改善箇所説明図①

高所作業車及び穴掘建柱車の突入防止装置において、車両の設計が不適切なため、当該装置が未装着、または大きさが不足している。そのため、保安基準に適合しない。

3. SF77A型高所作業車

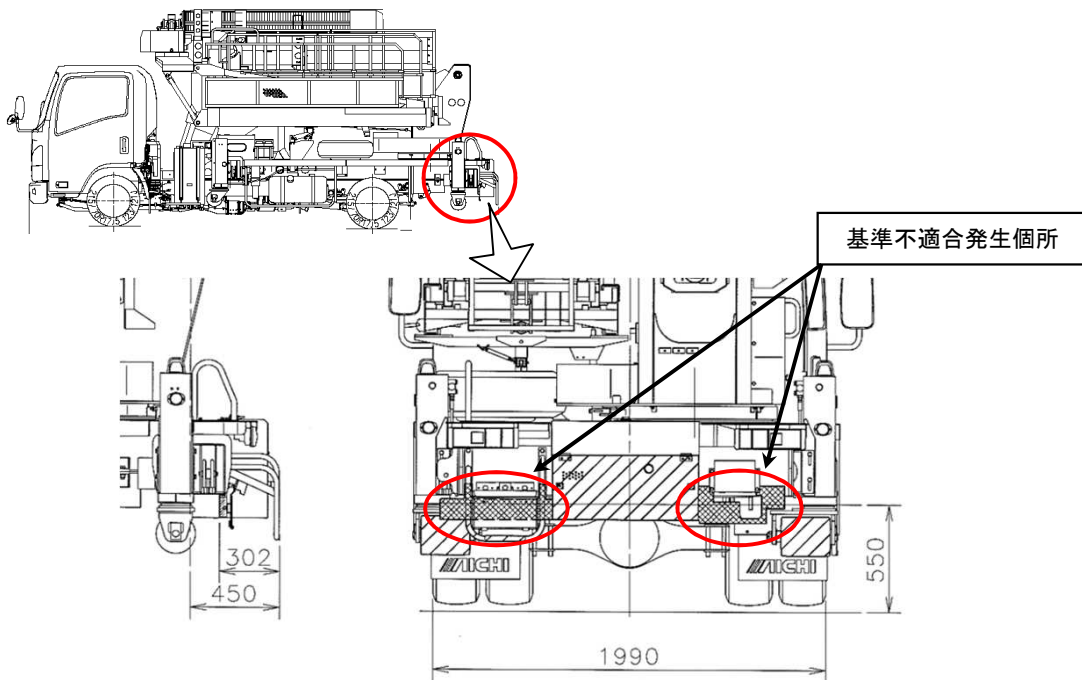
高所作業車及び穴掘建柱車の突入防止装置において、車両の設計が不適切なため、当該装置が未装着、または大きさが不足している。そのため、保安基準に適合しない。

全車両、車両後部に対策部品を取り付ける。

注:  は追加する対策部品を示す。

と  で、突入防止装置を構成する。
